SERVICE INFO – INA 0098

Náhrada napínacej kladky a tlmiča vibrácií

Modely:

Obrázok 1: Doterajšie vyhotovenie, vľavo tlmič vibrácií 533 0028 20, vpravo napínacia kladka 531 0531 20

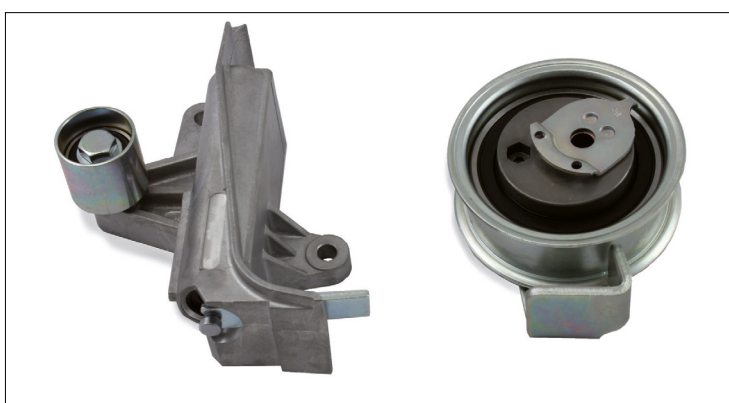
V prípade vyššie uvedených vozidiel boli tlmič vibrácií 533 0028 20 (obrázok 1, vľavo) a napínacia kladka 531 0531 20 (obrázok 1, vpravo) nahradené vodiacou kladkou s držiakom 532 0601 10 (obrázok 2, vľavo) a napínacou kladkou 531 0840 10 (obrázok 2, vpravo).

Nové konštrukčné diely sa líšia nielen opticky, ale takisto z hľadiska funkcie.

V prípade starého vyhotovenia zaisťuje tlmič vibrácií prostredníctvom napínacej kladky aj napnutie remeňa. Nová vodiaca kladka s držiakom 532 0601 10 má iba funkciu vedenia remeňa. Napnutie remeňa a vibrácií je zaistené výhradne prostredníctvom napínacej kladky 531 0840 10.

Zmiešaná montáž je neprípustná!

V prípade oboch vyhotovení sú jednotlivé diely vzájomne konštrukčne prispôbené a iba pri ich správnej kombinácii je zaistené napnutie remeňa.
